Stadt Lüdinghausen

Sitzungsvorlage

Bebauungsplan "Höckenkamp-Süd" - Verkehrsanbindung

(vorzeitige)Anbindung an die Stadtfeldstraße - angenommene Fahrtroutenwahl / Einzugsgebiete

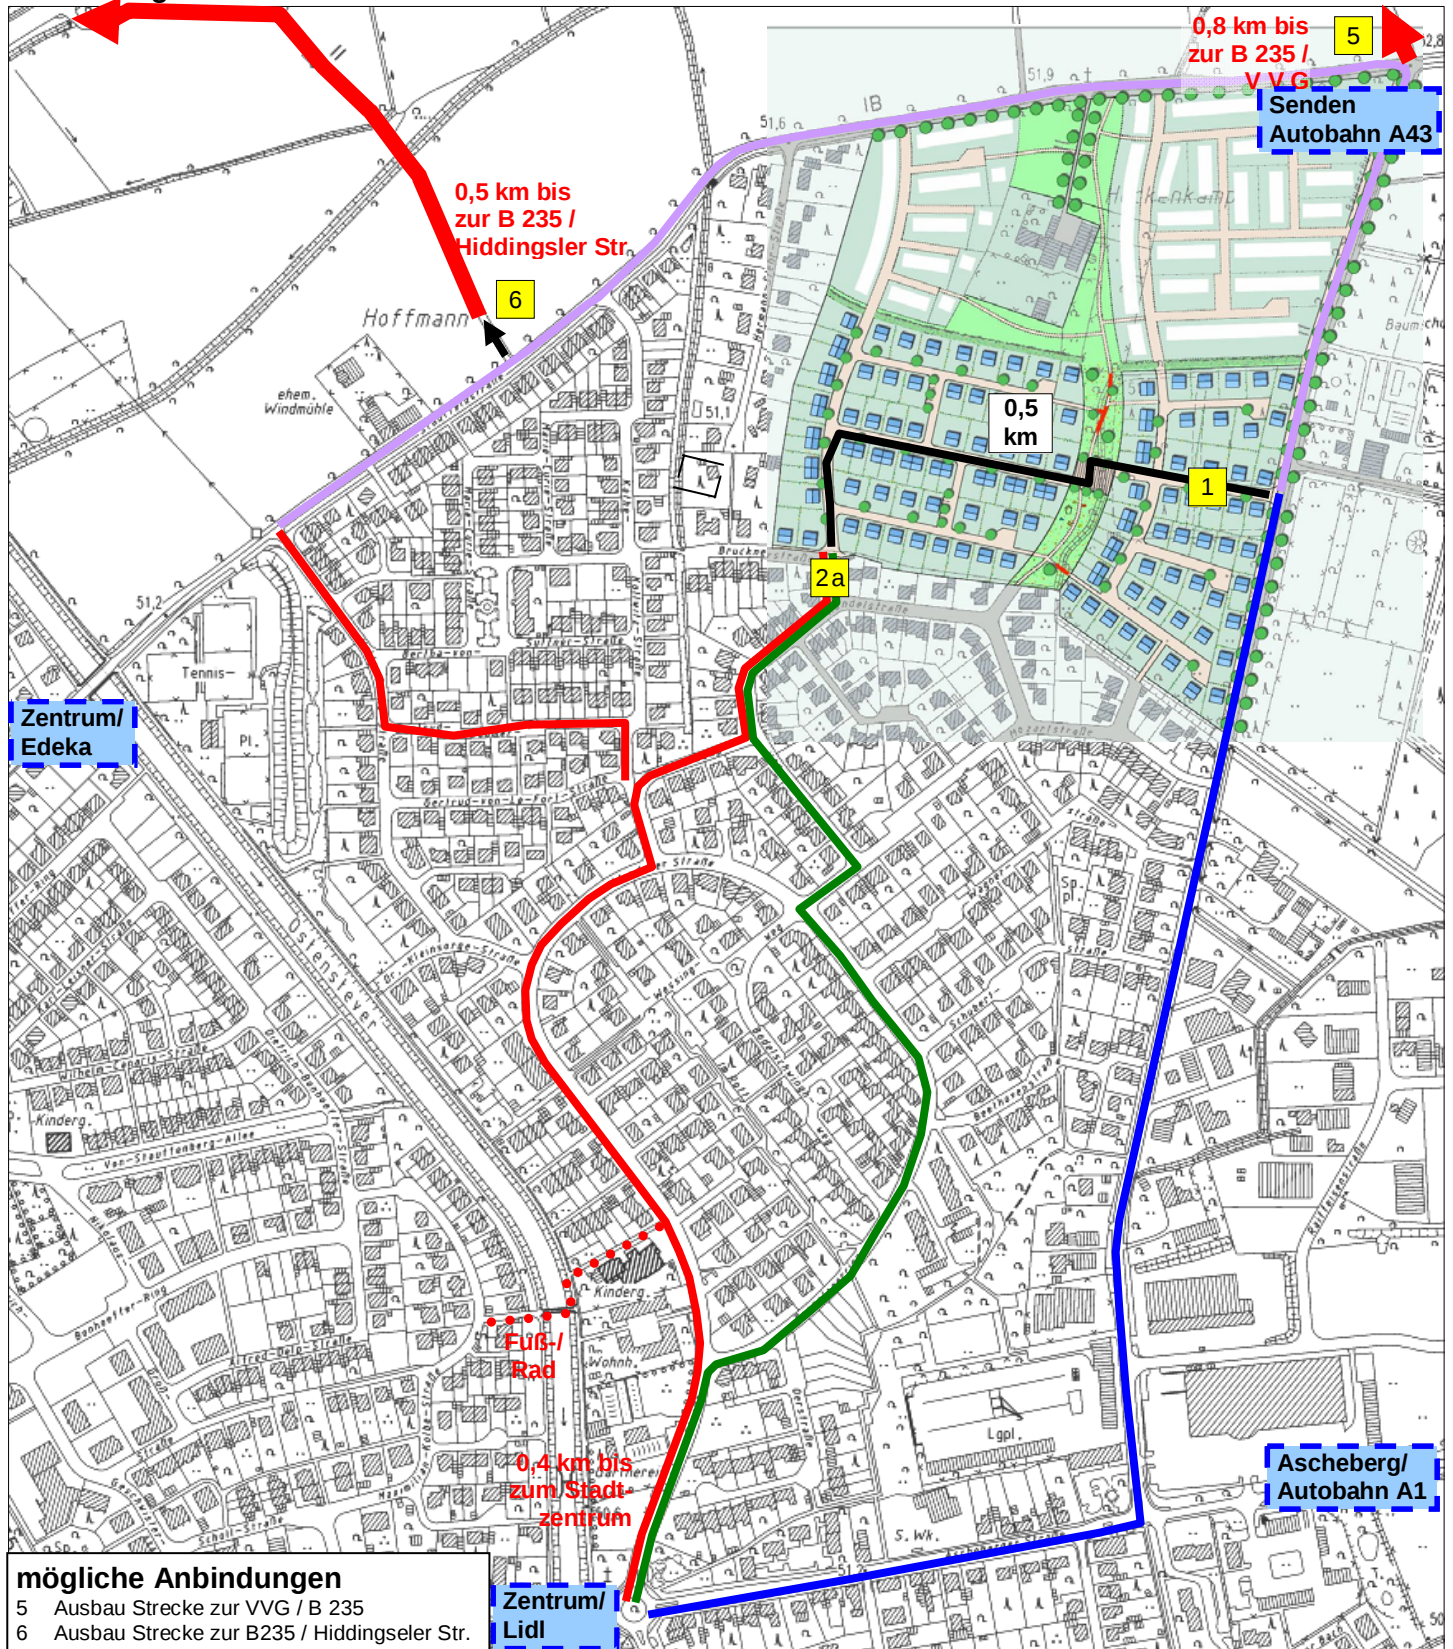
- 3 nordwestliche Anbindung "Stadtfeldstraße"
 - das Konzept sieht ohnehin vor, bei der mittelfristigen Umsetzung des nördlichen Bauabschnitts eine Direktverbindung an die "Stadtfeldstraße" zu schaffen; (bei vorzeitiger Realisierung wäre bereits frühzeitig die Verlängerung des von Westen kommenden Radweges entlang der "Stadtfeldstraße" bis zu dieser neuen Einmündung einzuplanen)

- sie wäre voraussichtlich zumindest für die Bewohner westlich, ggfs. auch östlich des Grünzugs attraktiv, um Richtung Innenstadt zu gelangen
 - soweit im Süden eine Zufahrt zur bzw. von der "Brücknerstraße" besteht, wäre die Strecke ggfs. auch für die Bürger im gekennzeichneten Bereich des Wohngebiets "Rott" attraktiv, was zu Mehrverkehren in der "Brücknerstraße" führen würde

- mit einer vorzeitigen Realisierung (zunächst anbaufrei) würde man sich bereits jetzt sehr detailliert auf die dortigen Grundstücksgrößen westlich zur "Hermann-Stehr-Straße" festlegen und möglichen Spielraum zur Anpassung an die Grundstücksnachfrage aufgeben

- die mit den Eigentümern der betroffenen Flächen geführten Gespräche haben Mitwirkungsbereitschaft erkennen lassen

4 nordöstliche Anbindung "Stadtfeldstraße"

- statt auf 150m (s. Baustein 3) würde die Erschließung über 200m anbaufrei verlaufen und Bereiche zerschneiden, die aktuell für die Rollrasen-Erzeugung genutzt werden, der Fahrtrouten-Vorteil im Vergleich zum ohnehin nahegelegenen "Baumschulenweg" dürfte gering sein
- mit einer vorzeitigen, zunächst anbaufreien Realisierung würde in großem Maße Spielraum aufgegeben, auf verschiedene Szenarien für die Hofanlage Höckenkamp zu reagieren

- weitere Zufahrten zum Wohngebiet "Rott" (Bausteine 2b+c) werden nicht geschaffen
- die nordwestliche Anbindung an die "Stadtfeldstraße" (Baustein 3) soll planerisch bereits insoweit vorbereitet werden, dass sie als schlauchartige Verkehrsfläche nach Norden in den aktuell anstehenden Bebauungsplan der südlichen Hälfte mit einbezogen und festgesetzt wird, so dass sie bei Bedarf kurzfristig umgesetzt werden kann; vor Baubeginn wird jedoch zunächst die verkehrliche Entwicklung beobachtet
